Erweiterung der Friedrich-Ebert-Schule und Errichtung einer Heizzentrale für das Nahwärmenetz Lohmühlenweg in Preetz

4. Änderung des Bebauungsplanes Nr. 33 mit einer 30. Änderung des Flächennutzungsplanes (im Zuge der Berichtigung)

„Planung eines Sportgeländes zwischen Lohmühlenweg - Am Jahnplatz - Postfelder Weg“

Preetz, 13.03.2024

Variante 1:

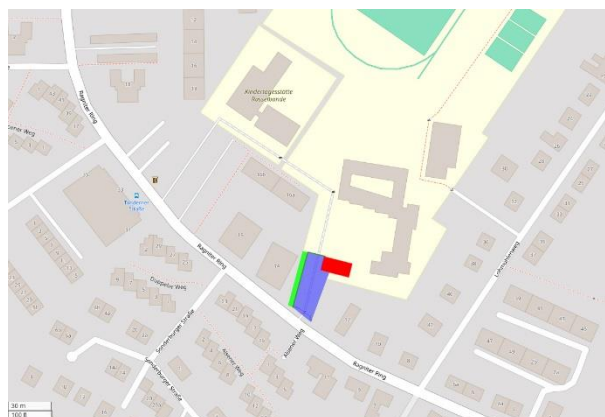
Errichtung auf dem Schulgelände mit Verlegung des Lehrer*innen-Parkplatzes (blau; Feuerwehrzufahrt bleibt mittig erhalten) und Herstellung eines abgetrennten Fußwegs (hellgrün) als sicherer Zugang vom Ragniter Ring aus. Gleichzeitig Neuordnung des Schulhofs mit Auflösung des Lehrer*innen-Parkplatzes im Lohmühlenweg.

Heizzentrale 10x20m, 5m Abstand zur Grundstücksgrenze.

Variante 2:

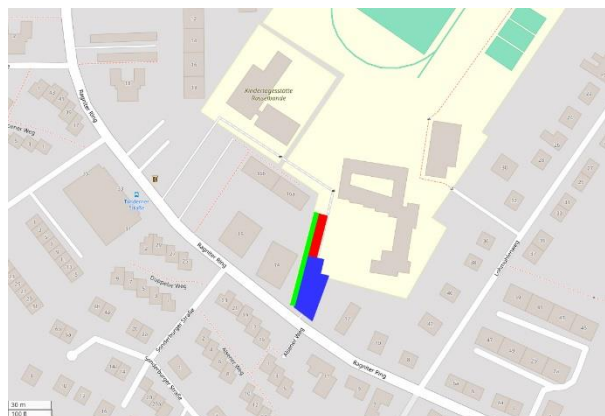
Errichtung auf dem Schulgelände mit Verlegung des Lehrer*innen-Parkplatzes (blau; Feuerwehrzufahrt bleibt mittig erhalten) und Herstellung eines abgetrennten Fußwegs (hellgrün) als sicherer Zugang vom Ragniter Ring aus. Gleichzeitig Neuordnung des Schulhofs mit Auflösung des Lehrer*innen-Parkplatzes im Lohmühlenweg.

Heizzentrale 7x30m, 3m Abstand zur Grundstücksgrenze.

Variante 3:

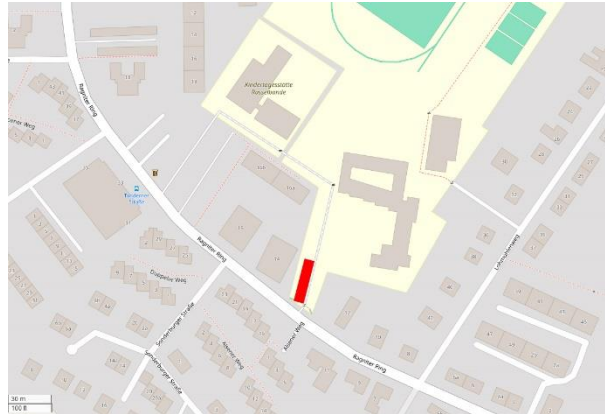
Errichtung auf dem Schulgelände (Feuerwehruzufahrt bleibt erhalten).

Heizzentrale 7x30m, 3m Abstand zur Grundstücksgrenze.

Variante 4:

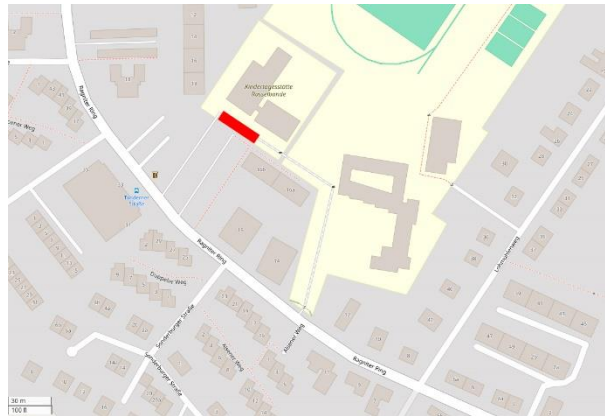
Errichtung auf dem Gelände der angrenzenden Kita (Feuerwehruzufahrt bleibt erhalten).

Heizzentrale 7x30m, 0m Abstand zur Grundstücksgrenze (unbebauter Bereich/Parkplatz).

Variante 5:

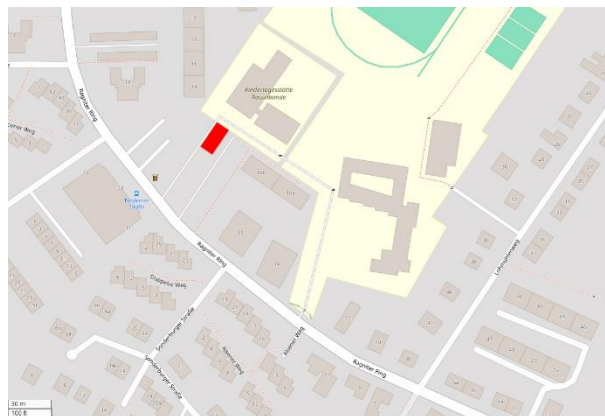
Errichtung im Bereich des Parkplatzes der Wankendorfer Baugenossenschaft.

Heizzentrale 10x20m, 0m Abstand zur Grundstücksgrenze (unbebauter Bereich/Zuwegung Kita).

Variante 6:

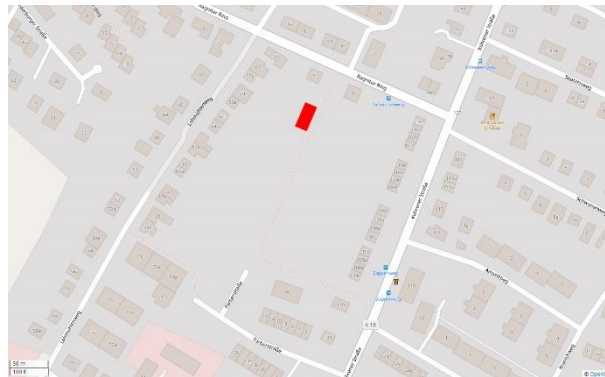
Errichtung als Hinterlandbebauung im südlichen Lohmühlenweg, Zufahrt über die vorhandene unbefestigte Straße vom Ragniter Ring aus. Ggf. ergänzende akzeptanzsteigernde Maßnahme: Anbindung der Vorderhäuser an die Heizzentrale.

Heizzentrale 10x20m, 0m Abstand zur Grundstücksgrenze (unbebauter Bereich).
